E	ADDENDA S-01	2018-03-12
D	SR-5 – POUR APPEL D'OFFRES	2018-02-09
C	SR-4 – ÉMISSION 100% – BILINGUE	2018-01-23
B	SR-4 LOT 2 – ÉMISSION 100%	2018-01-16
A	SR-4 LOT 2 – ÉMISSION 99%	2017-03-17
révisions revisions		date

RÉFECTION DU FLANC GAUCHE
DU BASTION DES URSULINES
RESTORATION OF BASTION
DES URSULINES LEFT FLANK

VUE EN PLAN SCHÉMATIQUE
AMÉNAGEMENT GÉNÉRAL

VUE EN PLAN SCHÉMATIQUE – AMÉNAGEMENT GÉNÉRAL – BASTION DES URSULINES
SCHEMATIC PLAN VIEW – GENERAL PLANNING – BASTION DES URSULINES

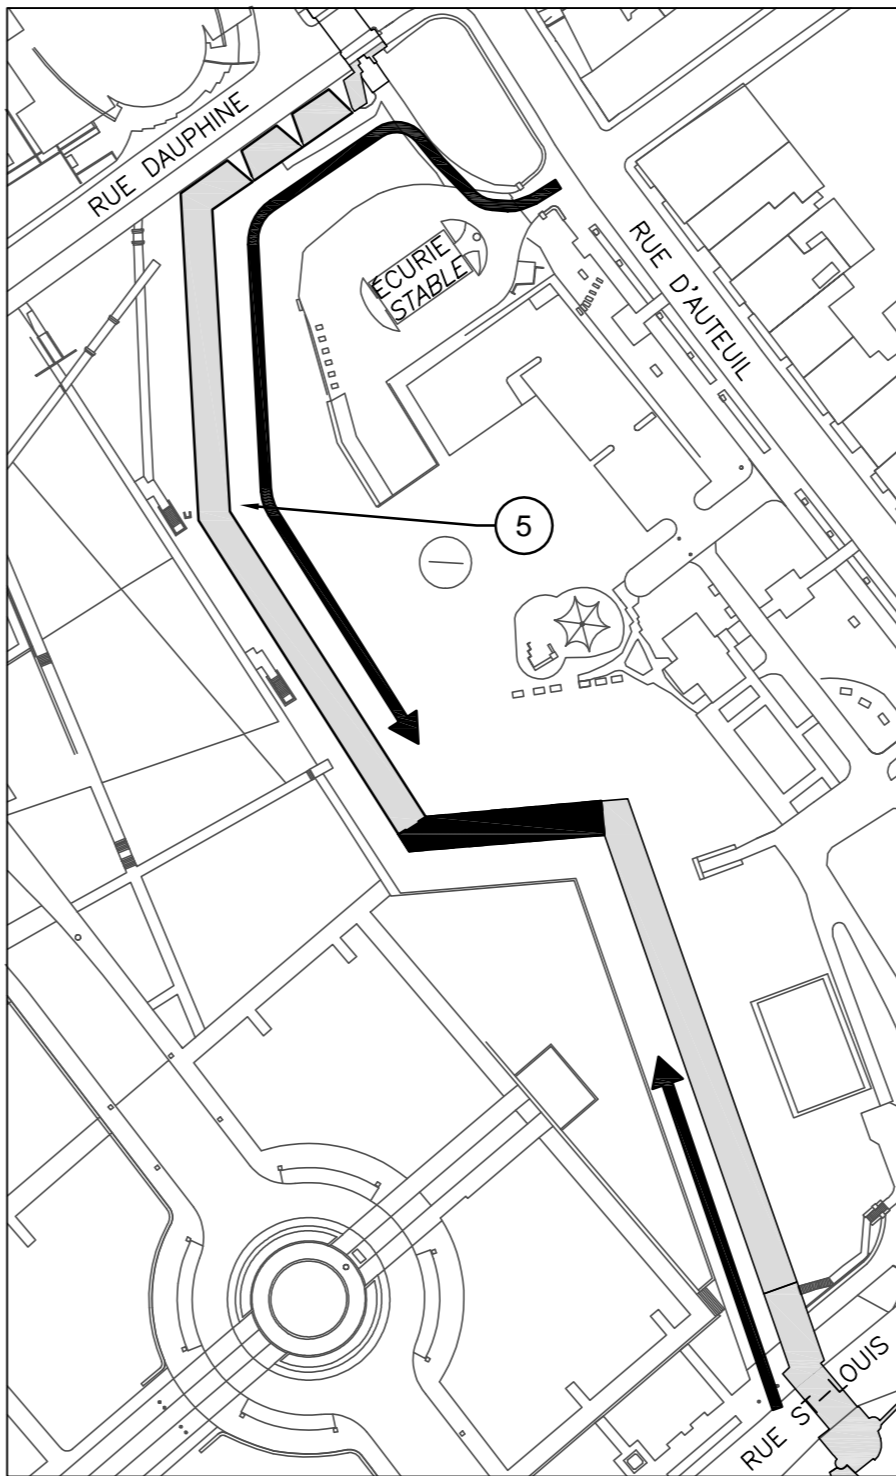
18. PLATEFORME SURÉLEVÉE 6x6m POUR INTERPRÉTATION, VOIR DEVIS.
19. PASSAGE DANS LA PORTE ST-LOUIS À GARDER EN OPÉRATION.
20. LOCALISATION TEMPORAIRE DE LA CLÔTURE ET DE LA ZONE DE CHANTIER. L'ACCÈS PRINCIPAL AU CHANTIER (1A) SERA INACCESSIBLE PENDANT LA MÊME DURÉE. VOIR DEVIS.

18. INTERPRETATION RAISED PLATFORM 6x6m, SEE SPECIFICATIONS.
19. ST-LOUIS GATE'S PASSAGE TO KEEP IN OPERATION.
20. TEMPORARY LOCATION OF FENCE AND WORK BOUNDARY. MAIN SITE ENTRANCE (1A) WILL NOT BE ACCESSIBLE FOR THE SAME DURATION. SEE SPECIFICATIONS.
